改善箇所説明図

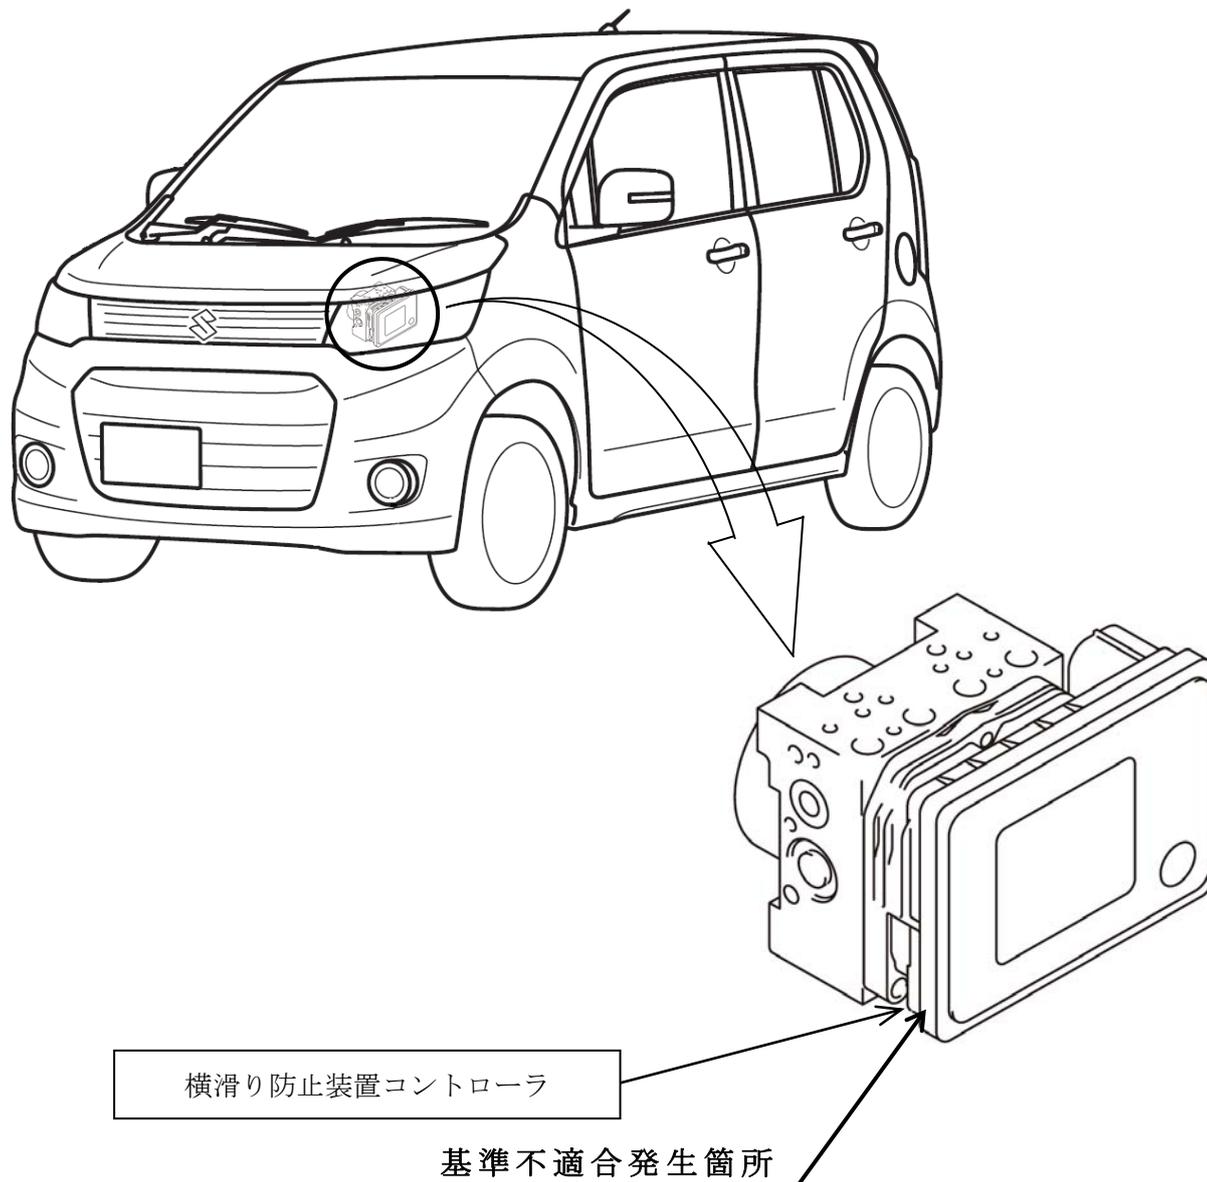
四輪駆動の横滑り防止装置付仕様車において、横滑り防止装置コントローラに二輪駆動仕様の制御プログラムを誤って書き込んだため、凍結した路面等でゆっくりと制動したときにABS（アンチロックブレーキシステム）が作動せずに車輪がロックし、車両安定性が損なわれるおそれがある。

全車両、当該制御プログラムを良品に書き換える。

注：□ はプログラムを書き換える部品を示す。

識別：ID プレート右下に赤色のシールを貼付する。
